ПАСПОРТ ДОСТУПНОСТИ

**объект: Федеральное государственное образовательное бюджетное учреждение
высшего образования «Финансовый университет при Правительстве
Российской Федерации». Общежитие студентов
Адрес: г. Москва, ул. Балтийская, д. 10, корп. 2**

Дата составления: июль 2025

**АКТ ОБСЛЕДОВАНИЯ
объекта социальной инфраструктуры
К ПАСПОРТУ ДОСТУПНОСТИ ОСИ
№ _____**

Фото 14

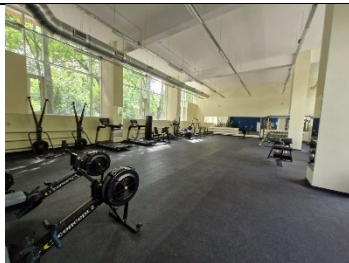
Высота поверхности	не более 0,85 м	1,2 м		Обеспечить соответствие СП	п. 8.1.7
Ширина поверхности	не менее 1,0 м	1,0 м		-	п. 8.1.7
Ширина проема для ног	не менее 0,75 м	не менее 0,75 м			п. 8.1.7
Высота проема для ног	не менее 0,75 м	не менее 0,75 м		-	п. 8.1.7
Глубина проема для ног	не менее 0,5 м	0,2 м		Обеспечить соответствие СП	п. 8.1.7
Система обеспечения разборчивости звуковой информации	наличие	отсутствие		Установить индукционную систему для разборчивости звуковой информации	п. 8.1.7
	обозначение	-			п. 6.5.1
Знак доступности	наличие	отсутствие		Установить тактильную табличку доступности, продублированную шрифтом Брайля	п. 6.5.1
Дублирование информационного указателя шрифтом	наличие	отсутствие			ст. 15 ФЗ от 24.11.1995 № 181-ФЗ
